Nota van antwoord zienswijzen 1^e set ontwerpvergunningen

Aramis

Datum: 20 februari 2025

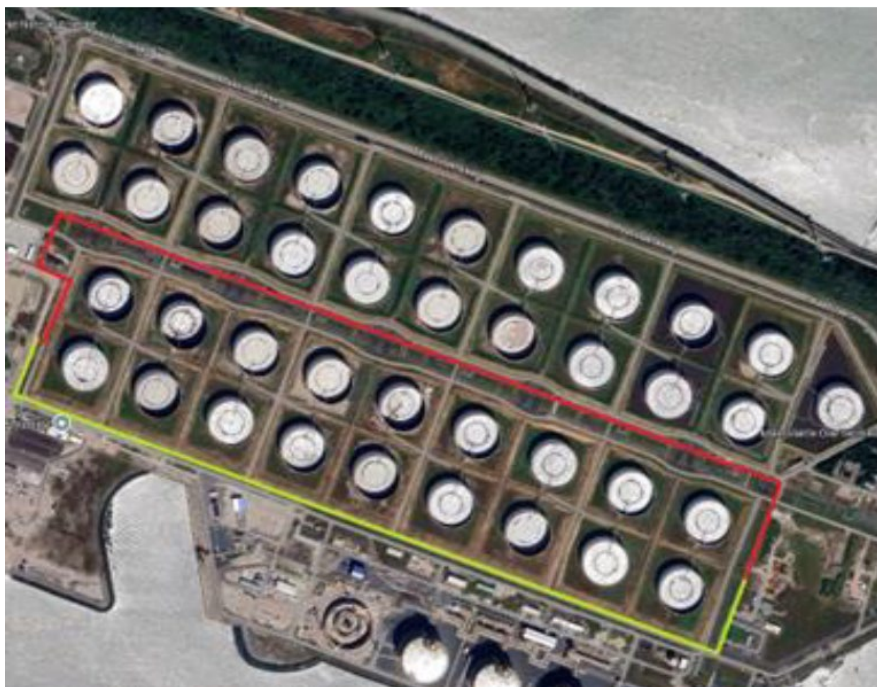
- De ligging van de zeeleiding op land is op enkele ondergeschikte onderdelen geoptimaliseerd, zie ook paragraaf 4.2.
